# ÚZEMNÍ PLÁN MĚSTA BRNA

Textová část Odůvodnění

Kapitola 18 Rozhodnutí o námitkách (včetně odůvodnění)

Svazek Nb37 *(bez osobních údajů)*

PRÍLOHA č. 1

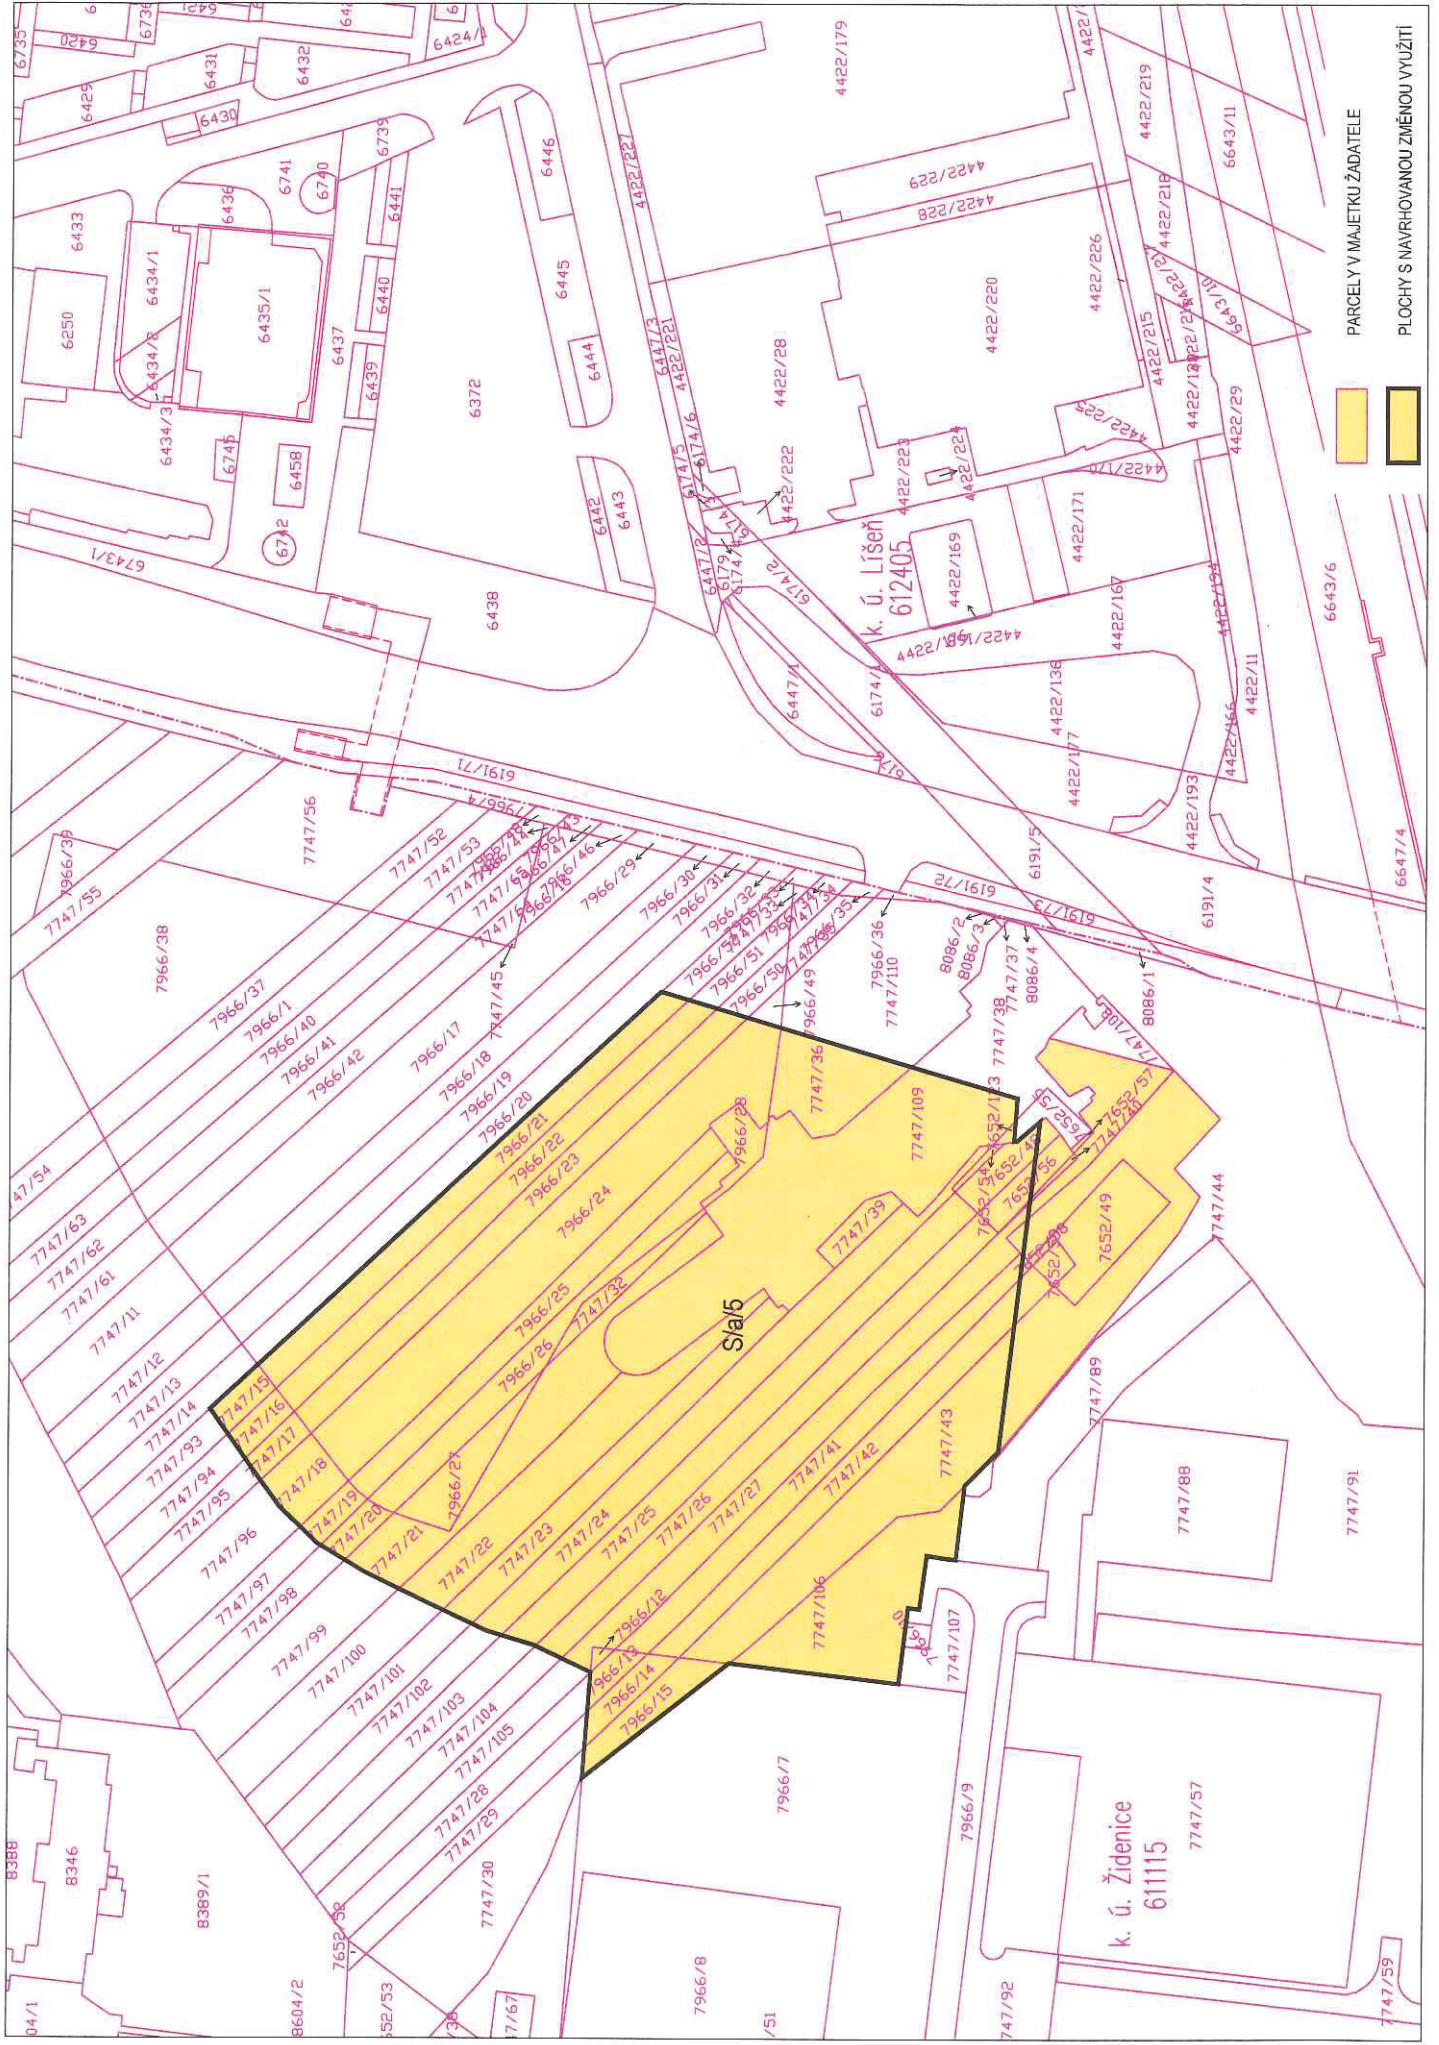
Z výše uvedených důvodů žádám o změnu regulativu plochy na pozemcích v mém vlastnictví z S/o1 na S/a5 viz příloha č.1.

1. ZMĚNA TYPU PLOCHY S ROZDÍLNÝM ZPŮSOBEM VYUŽITÍ NA PLOCHU ZMĚN, PLOCHU SMÍŠENOU OBYTNOU – C
2. ZMĚNA TYPU STRUKTURY ZÁSTAVBY NA KOMPAKTNÍ – k
3. ZMĚNA VÝŠKOVÉ ÚROVNĚ ZÁSTAVBY NA ÚROVEŇ 5
4. ZMĚNA NA ROZVOJOVOU LOKALITU

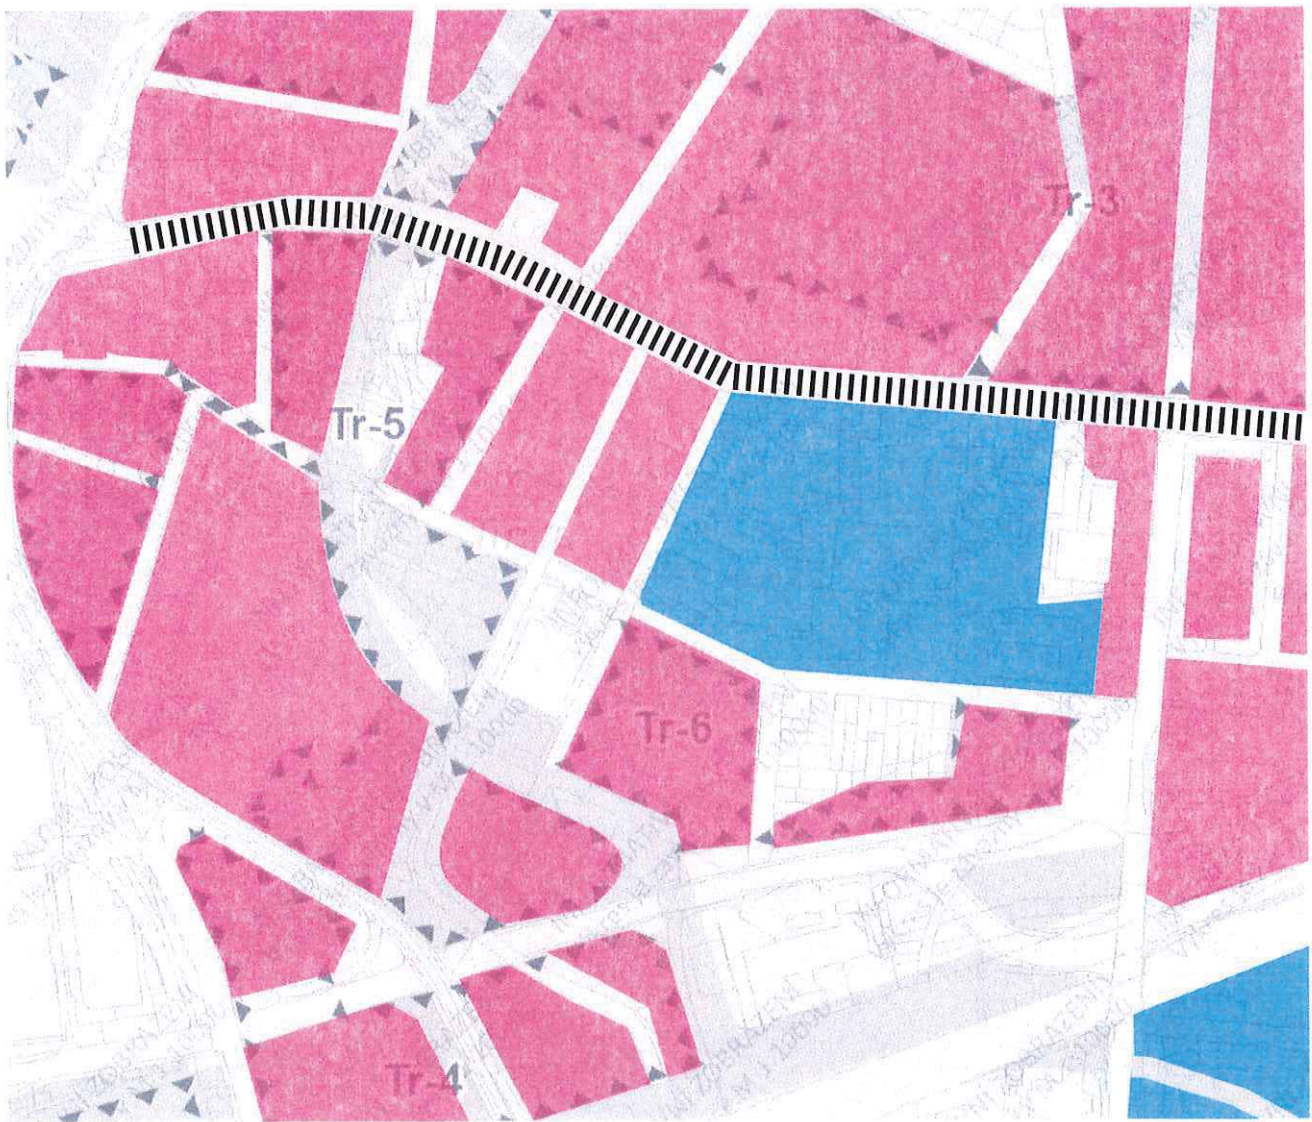
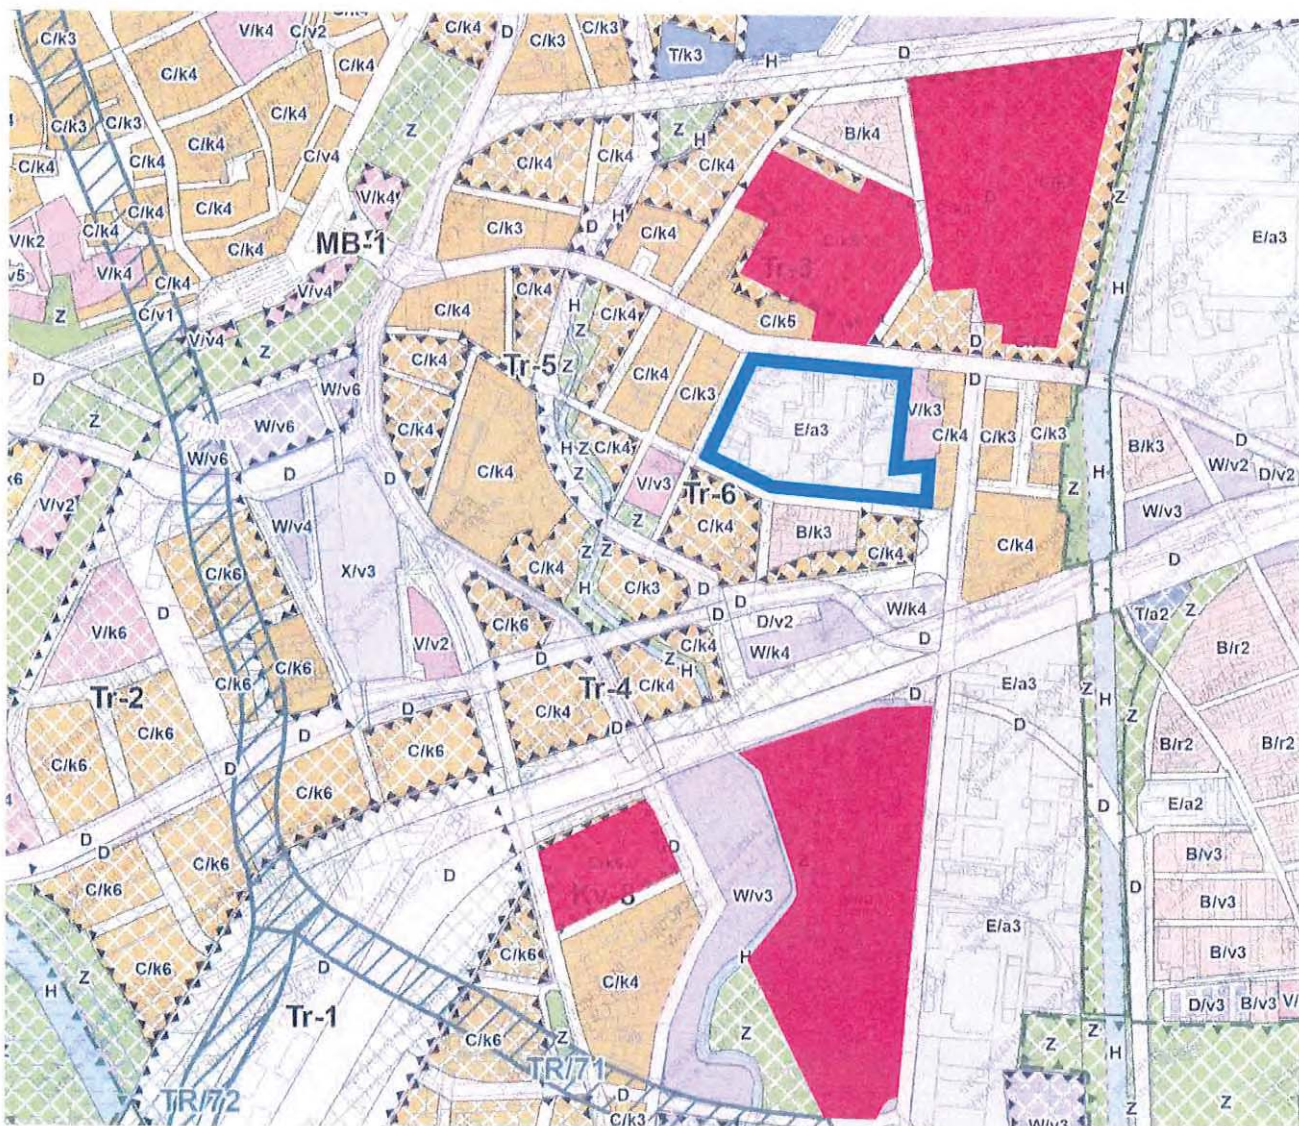
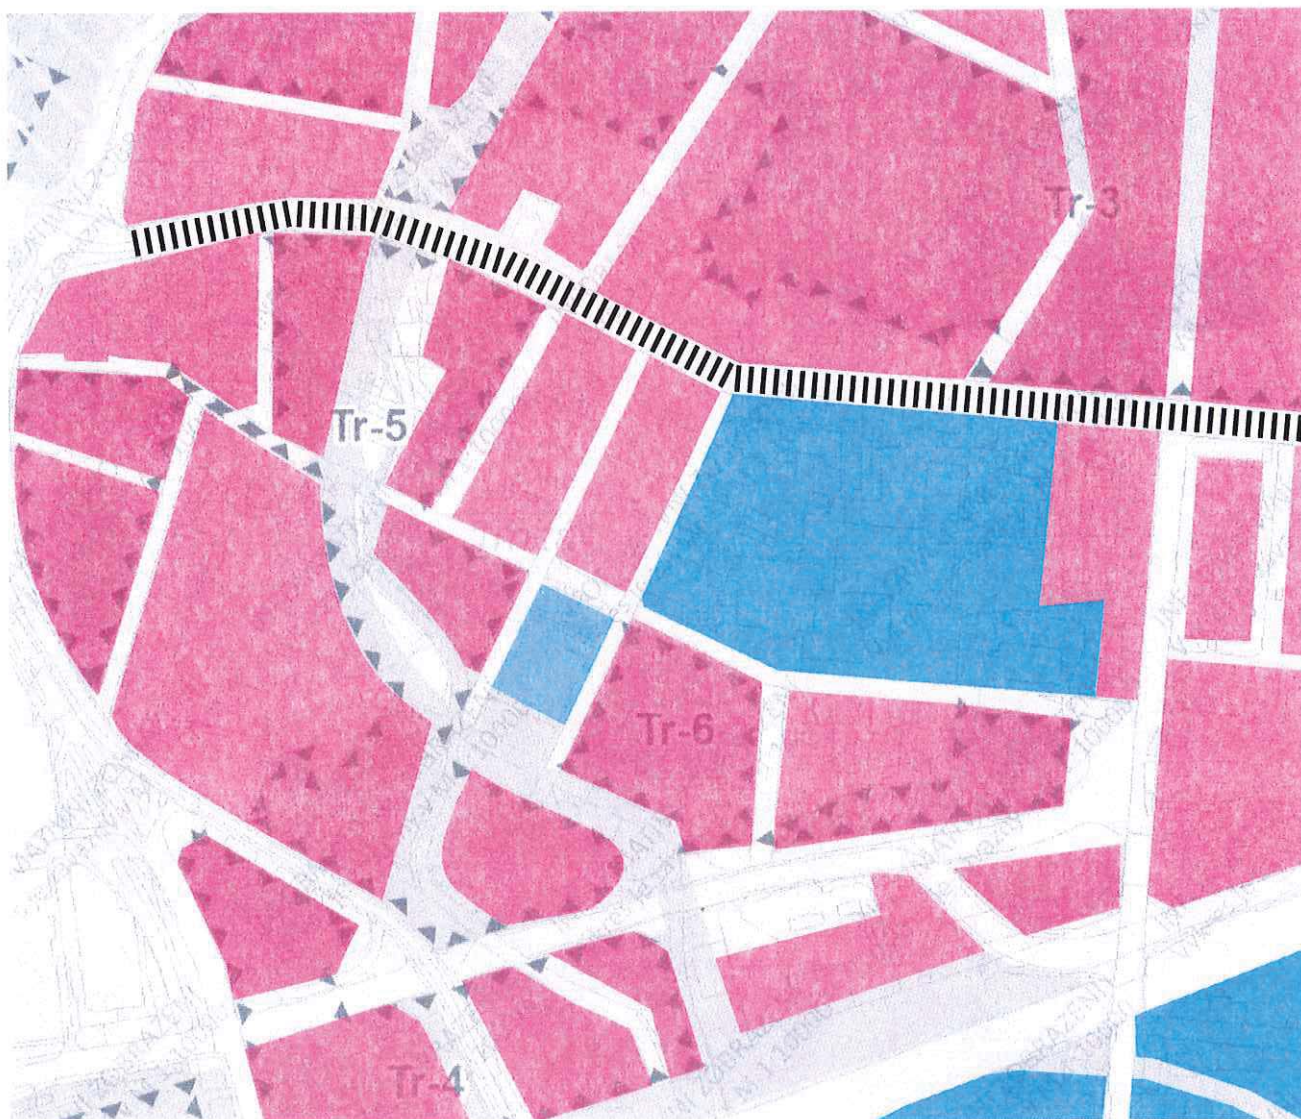
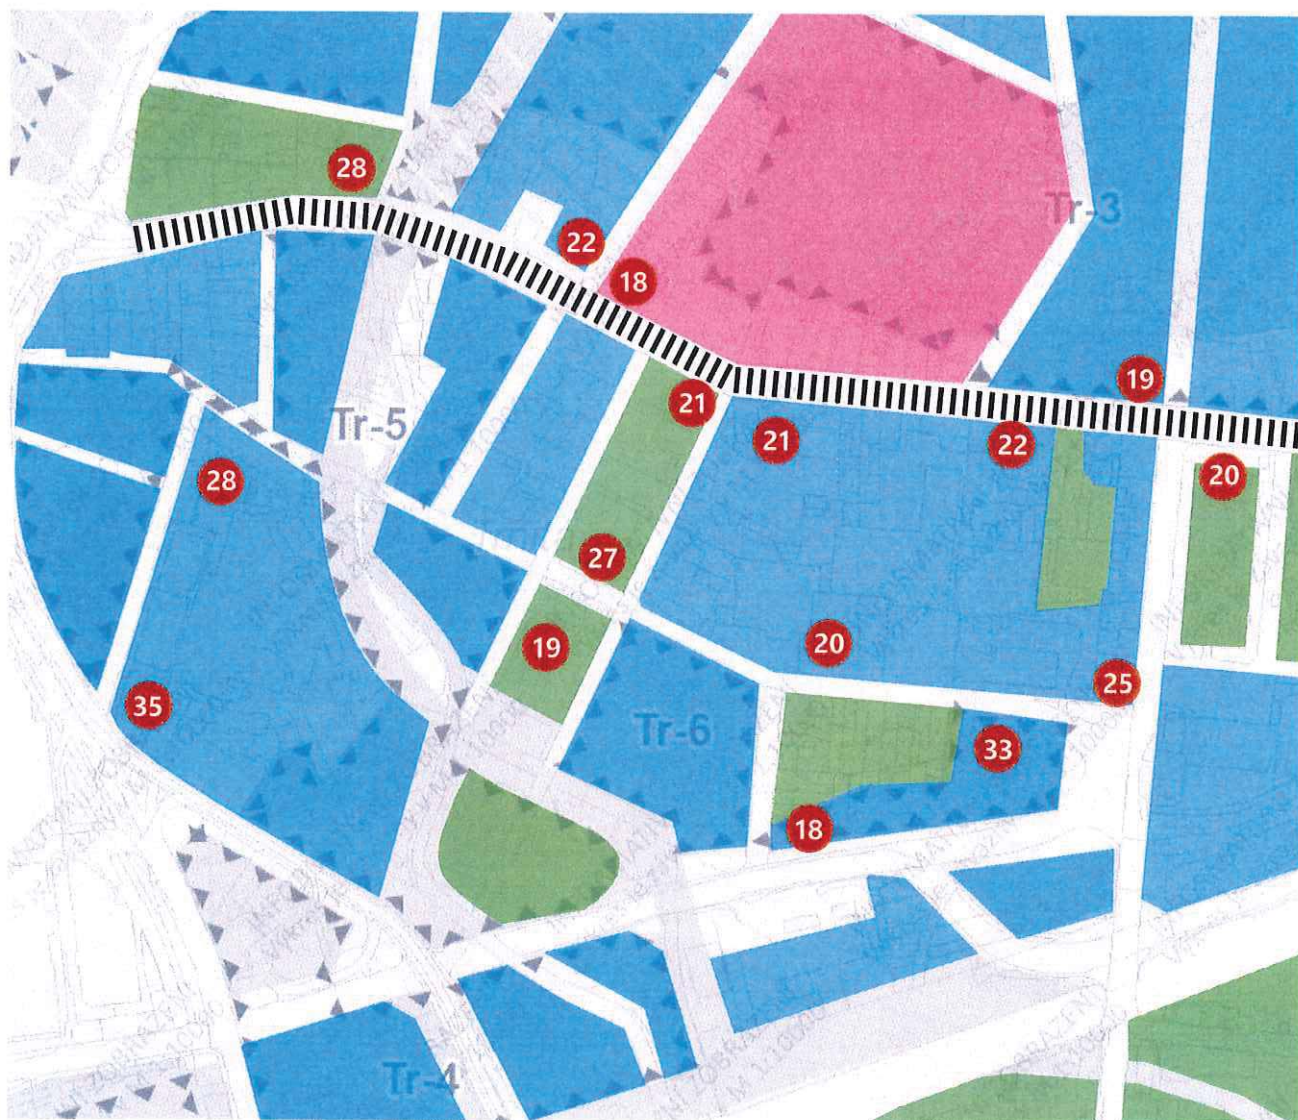
#### 1. ZMĚNA TYPU PLOCHY S ROZDÍLNÝM ZPŮSOBEM VYUŽITÍ NA SMÍŠENOU OBYTNOU – C

Jedná se o lokalitu v širším centru města, pro kterou je typická smíšená obytná struktura zástavby.

Dle stanoviska pořizovatele budou lokality „brownfields“ v centrální části města opětovně prověřeny a navrženy k přestavbě především pro plochy bydlení a smíšené obytné s cílem vytvořit polyfunkční území s návrhem intenzity využití území zohledňující okolní zástavbu.

## 2. ZMĚNA TYPU STRUKTURY ZÁSTAVBY NA KOMPAKTNÍ – k

Jedná se o lokalitu v centru města, pro kterou je typická kompaktní struktura zástavby.

Lokalita je v přímé návaznosti na městskou třídu Křenová, okolo které je žádoucí doplnění kompaktní zástavby, která odpovídá významu území u centra města a které podpoří rozvoj živého veřejného prostranství a parteru městské třídy.
